SERVICE INFO – INA 0123

Moottorin käynti on tasaisempaa vaihdettaessa laturin kiinteä hihnapyörä vapaapyörään

Kuva 1: Kiinteän hihnapyörän vaihto laturin vapaapyörään

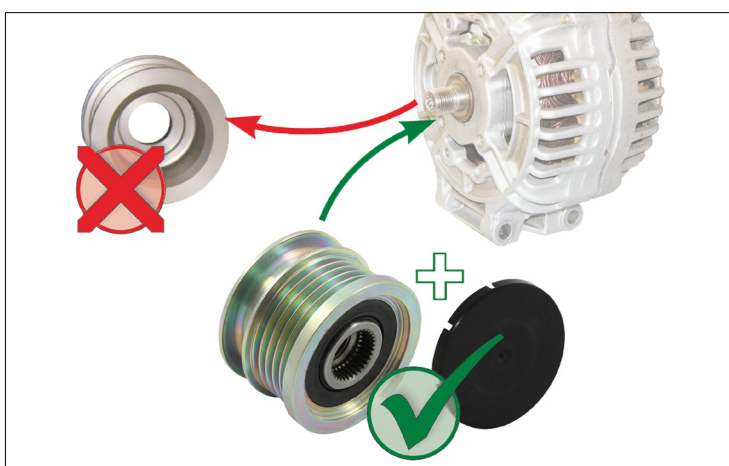
Edellä esitetyissä laturin kiinteällä hihnapyörällä varustetuissa autoissa voi apulaitekäytön alueella ilmetä tärinää ja häiritsevää melua. Tämän syynä on dieselmoottoreiden pyörimisnopeuden huomattavasti suurempi epätasaisuus bensiinimoottoreihin verrattuna.

Laturin vapaapyörä erottaa apulaitekäytön moottorin pyörimisnopeuden epätasaisuuksista ja varmistaa moniurakiilahihnan tasaisen ja rauhallisen liikkeen. Tämän ansiosta on moottorin käynti tasaisempaa ja ääneltään hiljaisempaa.

Schaeffler Automotive Aftermarket suosittelee kyseisissä autoissa laturin kiinteän hihnapyörän vaihtamista vapaapyörään.
